## BARRE STABILISATRICE 925500 AVEC DISQUE ADAPTATEUR EN PLUS

INFORMATION TECHNIQUE N° 1122

Renault | Twingo II (CN 0...)

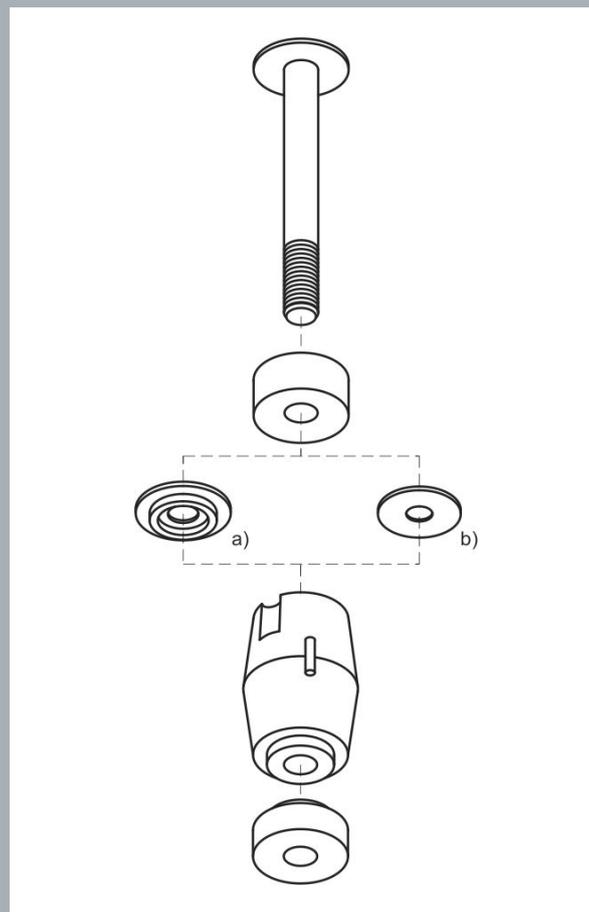
La barre stabilisatrice 925500 est disponible dès à présent chez RUVILLE, à la différence du volume de livraison du fournisseur première monte, avec un disque adaptateur bleu en plus.

Raison : selon le modèle, les bielettes de la Renault Twingo II peuvent présenter une perforation d'accueil de la barre stabilisatrice de Ø 16mm ou de Ø 18mm. Le disque adaptateur bleu livré en plus permet d'utiliser la barre stabilisatrice 925500 sur les deux modèles de bielettes.

- Mesurer la perforation pour barre stabilisatrice sur les bielettes montées.
- Utiliser le disque blanc (b) uniquement pour un Ø 16mm.
- Utiliser le disque bleu (a) uniquement pour un Ø 18mm.
